COMUNE DI ORTONA (CH)

IMPIANTO DI PRODUZIONE E DEPOSITO DI CSS *STUDIO PRELIMINARE AMBIENTALE*

RELAZIONE CHIARIMENTI ED INTEGRAZIONI RICHIESTE

Figura 1 – 90,4° percentile delle medie giornaliere delle concentrazioni di polveri/PM10 orarie ($\mu\text{g}/\text{m}^3$)

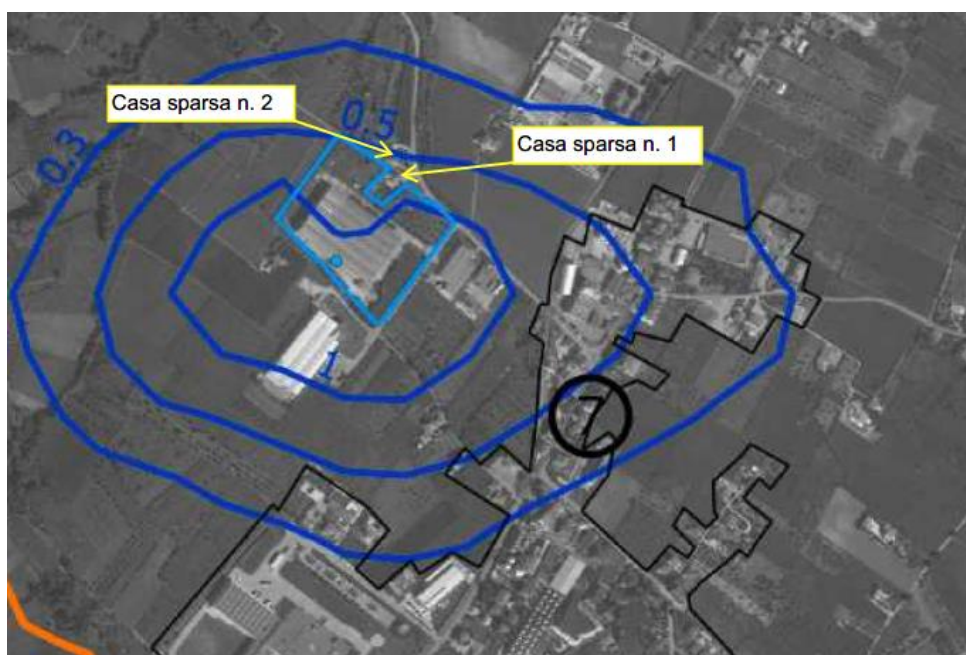
Indicazione, su idonea cartografia, delle distanze del perimetro dell'impianto da centri e nuclei abitati, funzioni sensibili e case sparse;

Nel dettaglio, in corrispondenza delle due case sparse in prossimità del sito, si rileva che entrambi gli indici di impatto (pari a circa 0,5 microgrammi/mc per quanto riguarda il 90,4° percentile delle medie giornaliere e a circa 0,2 microgrammi/mc per la media globale) sono ben inferiori ai livelli di concentrazione di fondo e agli standard di qualità dell'aria relativi al PM10 (rispettivamente pari a 32,5 microgrammi/mc per quanto riguarda il 90,4° percentile delle medie giornaliere e 17,4 microgrammi/mc per la media globale).

Per opportuna comodità, nelle figure seguenti, estratte dall'elaborato “*Simulazione dell'impatto sulla qualità dell'aria conseguente alle emissioni in atmosfera*”, vengono indicate le due case sparse situate in prossimità dell'impianto rispetto alle isoplete relative agli indici di impatto sopra citati.
